Concerne : **BRUXELLES. Palais de la Bourse. Restauration et réaffectation en Belgian Beer Palace.**
(Dossier traité par M. G. Conde Reis – D.M.S.) – **Avis conforme favorable sous réserves.**

En réponse à votre demande reçue le 12/06/2017, en référence, nous vous communiquons l'**avis conforme favorable sous réserves** émis par notre Assemblée en sa séance du 12/7/2017¹.

Lors de ses séances des 28/10/2015 et 14/12/2016, la CRMS a formulé deux premiers avis de principe sur le projet. La présente demande est le dossier de permis unique sur lequel la CRMS rend un avis conforme favorable sous réserves.

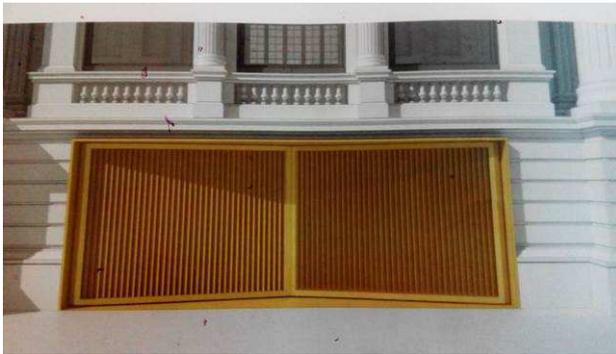
Le sas disparaît au profit de deux grandes portes en laiton de 4m chacune, s'ouvrant vers l'extérieur, pleines et reprenant la mouluration du soubassement.

Ce projet de portes pleines avait été mis en avant, en 2015, à titre d'exemple pour la fermeture de l'entrée Saint-Nicolas et pour illustrer le concept de « massivité » voulu pour le soubassement.

La CRMS jugeait qu'au vu de la circulation occasionnelle qui empruntera le cheminement transversal, des transformations de cette ampleur ne se justifiaient pas. Elle demandait de conserver au maximum les soubassements existants et de réduire l'ambition des grands dégagements avec escaliers devant mener du niveau du trottoir à celui du grand hall.

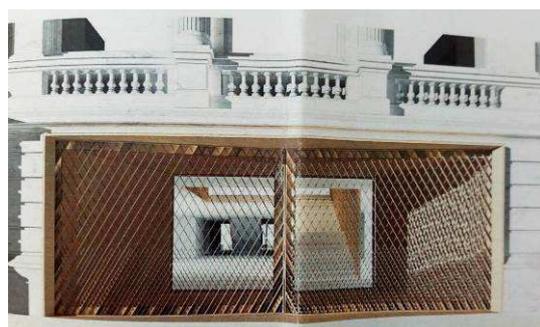
Les portes à lames verticales sont remplacées par des cadres grillagés (pour permettre le désenfumage) qui déclinent la maille des corbeilles, tout comme en toiture.

Pour les entrées latérales, la CRMS demande un retour à une composition tripartite assurant une lecture des descentes de charge par le maintien des éléments en pierre sous les colonnes, et ce en réponse à différents points :

- Sa demande réitérée d'inscrire l'intervention dans un plus grand respect des fondamentaux de l'édifice et de réduire l'emprise des démolitions ;
- Le traitement des entrées latérales ne peut pas entrer en concurrence avec l'entrée Saint-Nicolas. Elles doivent rester plus modestes. Elles ne bénéficient pas de la même implantation stratégique que l'entrée Saint-Nicolas.

- Les risques en termes de stabilité. L'ouverture de la baie fait 7,7 m. Pour une telle portée les déformations instantanées et différées seront significatives et le risque de fluages existe, sans que le projet ne permette de donner des garanties. Par ailleurs, aucune solution au problème de l'accroissement des charges locales au sol n'est mentionné. La CRMS craint que l'entreprise ne suppose une démolition-reconstruction d'une partie plus importante de la façade latérale, ce qui serait inacceptable dans un bien classé. Des colonnes intermédiaires permettraient d'alléger l'ampleur des interventions structurelles ;

- La question du désenfumage : la CRMS demande de revoir la question du désenfumage pour que le dessin des portes puisse s'exprimer indépendamment d'un besoin de si grandes ouvertures à cet endroit. Elle demande d'envisager un autre système (asservissement des grands châssis qui s'ouvriraient en cas de coupure de courant ?). ;

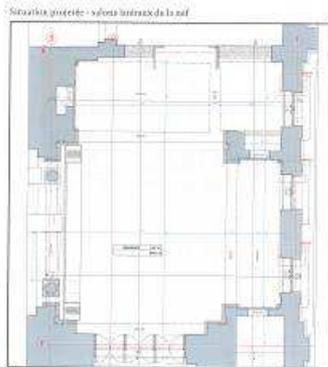
Dans ce grand hall, la CRMS demandait de veiller à privilégier la symétrie et l'axialité des compositions originelles et à retrouver les vues profondes longitudinales. Rien n'était formulé spécifiquement sur les salons latéraux puisque dans le concours, il était prévu, et salué, la disparition des cloisonnements dans les bas-côtés (autorisés en 1996, à condition qu'ils soient temporaires et réversibles mais toujours en place) au bénéfice de la mise en valeur de la grande nef, de sa spatialité et de sa monumentalité.

La création, via des cloisons dites légères (dits meubles autoportants garnis de feuille de laiton et flexibles à différents scénarios de fermeture) de 4 espaces (pour accueillir une salle de séminaire, une brasserie, une billetterie et une exposition temporaire) est proposée. Cette proposition est motivée en remplacement d'une mezzanine prévue initialement entre le 2^{ème} et le 3^{ème} étage (pour les salles de séminaires) et remise en cause parce qu'elle serait construite là où des plafonds de Suys ont été découverts.

La CRMS s'est opposée à la division de l'espace de la grande nef : les intentions de mise en valeur patrimoniale de sa monumentalité constituant un axe majeur du projet qui ne doit pas être abandonné. La CRMS a demandé que l'on revienne à l'option de la mezzanine pour accueillir les salles de séminaires et a souligné que cette option n'était pas incompatible avec le maintien et la valorisation du plafond de Suys.

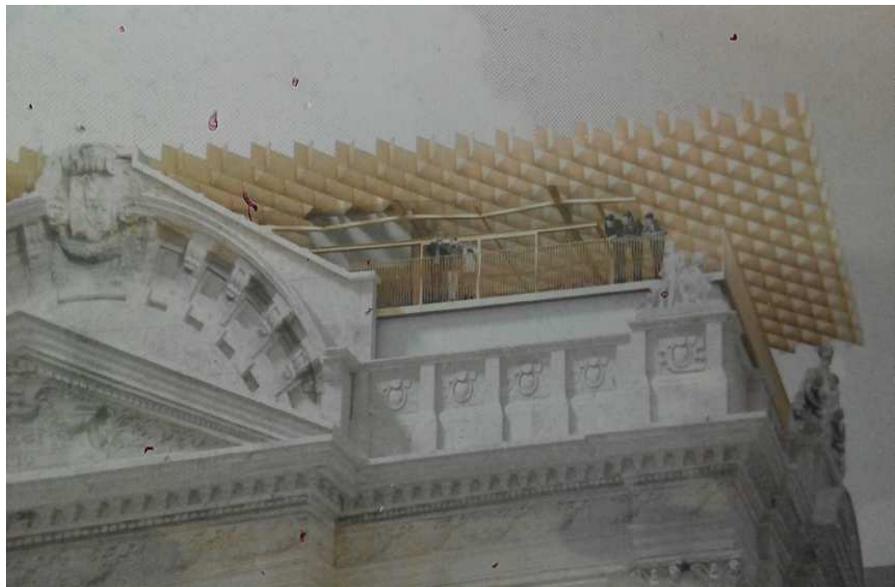
La nouvelle terrasse serait aménagée en lieu et place de la partie arrière des toitures ajoutées par François Malfait. Il ne s'agit donc pas de parties originelles mais les toitures qui seraient enlevées constituent tout de même le symétrique de celles qui resteront en place dans la partie avant de la Bourse. Une couverture dorée, avec une structure quadrillée inspirée des plafonds à caissons, serait disposée en porte-à-faux du côté de la rue de la Bourse. Elle constituerait un geste destiné à signaler le nouveau dynamisme du lieu et servir d'appel. Elle serait réalisée dans un matériau noble.

La toiture à aménager se voulait un geste architectural tel un nuage doré « évanescent et léger » au stade du concours. Cette option a évolué vers une forme moins organique : un treillis doré aérien détaché du bâtiment faisant écho aux caissons des plafonds de l'architecture classique (dont il n'y a par ailleurs pas d'exemple à la Bourse). Certaines mailles du treillis étaient vitrées, là où nécessaire, pour abriter le bar et la terrasse. Un mur était prévu au-dessus de l'acrotère. Pour illustrer le concept, le National Gallery de Mies van der Rohe à Berlin était référencé.

La CRMS ne s'opposait pas au parti d'une nouvelle toiture terrasse pour autant que les nouvelles structures mises en place soient légères et démontables. Elle estimait que l'étude devait être poursuivie sur ce point en tenant compte des réserves suivantes :

- la toiture est accessible par ascenseurs et par escalier. Or, loin de constituer le point ultime de la promenade architecturale, l'escalier serait engagé et traité comme un escalier de service. Une connexion fluide sera étudiée entre la promenade architecturale et la toiture terrasse qui, sans cela, perdrait sa pertinence.
- La couverture (treillis doré) de la terrasse devrait être réversible : elle devrait pouvoir être enlevée avec un minimum de dégâts si son usage n'est plus requis.
- Elle ne peut être saillante par rapport à la façade : son expression architecturale et sa teinte dorée en font un élément très présent, que l'on ne pourra pas ne pas voir ! Par conséquent, la CRMS demande qu'elle soit disposée en retrait latéralement (en symétrie du retrait prévu pour le côté rue Maus).

- Le garde-corps est trop débordant sur l'extérieur et son traitement est à revoir complètement : la Commission demande une étude détaillée de l'acrotère du bâtiment et de sa liaison avec le garde-corps qui doit respecter l'aspect massif de l'édifice.
- La fontaine aménagée en toiture semble superflue.

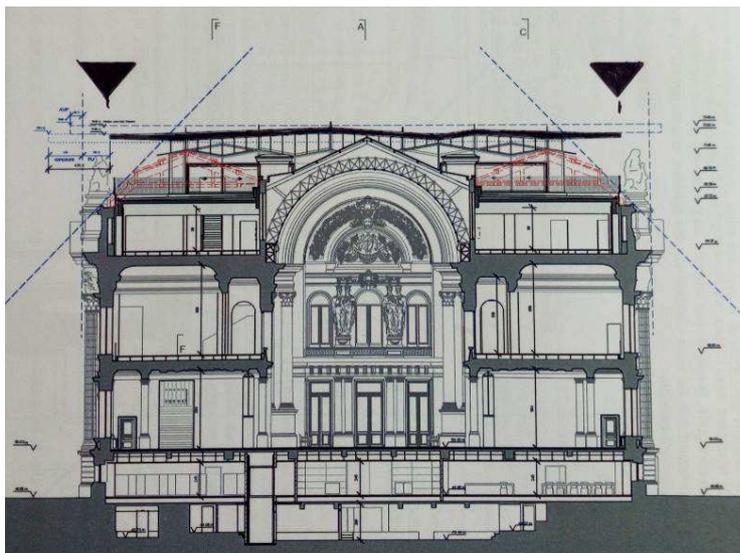
Le nouveau projet propose, en remplacement de la toiture à la mansart de Malfait, un 5^e étage vitré présentant, en élévation, un muret surhaussée d'un garde-corps (désormais à barreaux d'acier), une cloison vitrée (menuiseries dorées), une sous-toiture vitrée (structure dorée) et une toiture-pergola dorée. Le volume monte à près de 6 mètres au-dessus de l'acrotère : la toiture du bar dépasserait donc le fronton. Ce qui était au départ une terrasse pour admirer la vue et prendre un verre, est devenu un véritable établissement horeca de 340 m² (avec une terrasse de 516m²).

La CRMS a regretté l'évolution du programme justifiant un nouvel étage complet et ne permette plus le geste architectural évanescent et léger, présenté dès le concours comme « un signe ». En outre, il n'a pas été tenu compte des remarques précédentes de la CRMS relatives à la réversibilité, au retrait latéral et à l'étude du garde-corps. Elle les a réitéré toutes les trois en insistant pour que le débord de couverture de toiture soit revu à la baisse et que, dans tous les cas, les statues qui se détachent dans le "skyline" ne soient pas coiffées d'une toiture. Elle a demandé de revenir à une seule ligne de toiture dont la lecture sera celle d'un élément léger sur un monument massif : le retour au concept d'une couverture légère comme « signe architectural » doit être réapproprié au projet.

Dès lors que cela devient un véritable étage, sans plus d'évocation poétique au nuage doré, la CRMS a demandé au minimum de respecter l'ordonnancement du bâtiment et d'inscrire la nouvelle intervention contemporaine dans le profil de F. Malfait, en ce compris pour la toiture pergola. Structurellement, il s'agira également d'inscrire l'intervention dans le respect du bâtiment et particulièrement des parties de Suys et de Brunfaut. Le choix des matériaux, formes et traitement se fera dans un souci de cohérence avec toutes les interventions contemporaines.

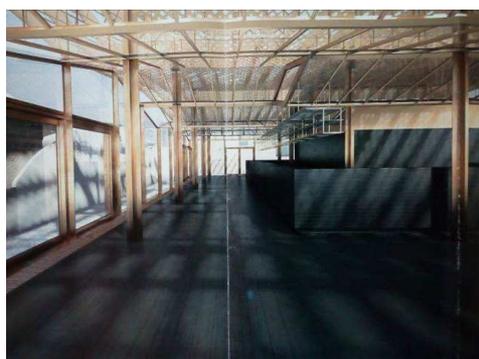
La différence avec le projet de 2016 est minime. On note une diminution du débord des toitures au-dessus des statues et la déclinaison de la maille de la corbeille sur la pergola. Le geste architectural léger initial visant à couvrir une terrasse est abandonné au bénéfice d'un établissement/étage complet, avec 2 lignes de toiture.

L'implantation d'une telle surface commerciale au détriment d'un accès libre et non payant à un espace de terrasse pour tous paraît d'autant plus regrettable que le projet prévoit déjà quelques 763m² destinés à l'Horeca (cuisine-restaurant de 221m² au niveau du soubassement, brasseries de 195m² et restaurant de 347m² au + 1) voire 1115 m² si l'on compte le commerce complémentaire de 219m² au +3 (affectation non précisée) et la brasserie de 133m² dans un des 4 salons latéraux. Compte tenu des larges offres en horeca proposées à l'intérieur du bâtiment, la CRMS s'interroge sur la nécessité d'une telle emprise en toiture, non sans conséquences sur le patrimoine.

En outre, l'emprise de l'établissement est telle qu'il ne subsiste qu'un couloir de terrasse à l'air libre d'1,64 m côté Grand Place, et des largeurs de 3,96 m côté rue de la Bourse et de 4,07m côté rue Maus. Les plus belles vues ne sont pas réservées à la terrasse. Ceci oblige quasiment les visiteurs à entrer dans le bar pour admirer la vue. Une si grande surface de toiture risque en outre d'assombrir la terrasse (tel que cela figure sur les simulations 3D). A l'intérieur du skybar, le volume fermé qui abrite les circulations (ascenseurs et escaliers d'accès aux sanitaires) est implanté à un endroit qui, lui aussi, offre de belles vues du côté de la Grand Place. L'autre escalier d'accès apparaît par ailleurs comme un escalier de service.

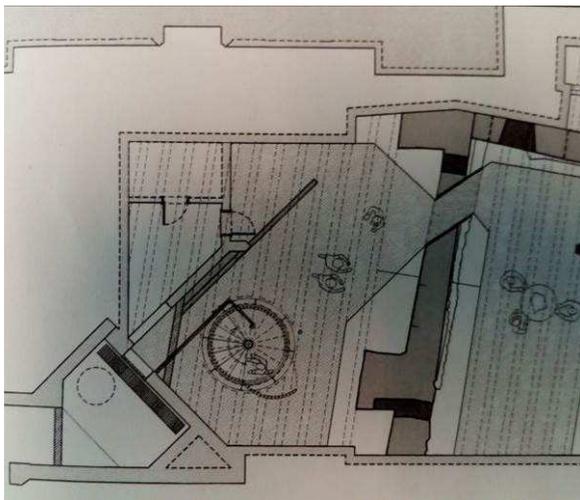
La CRMS souscrivait au principe de rendre les vestiges archéologiques accessibles via la Bourse et de réaménager l'espace public bordant le monument, pour autant qu'il soit le plus dégagé et le plus simple possible.
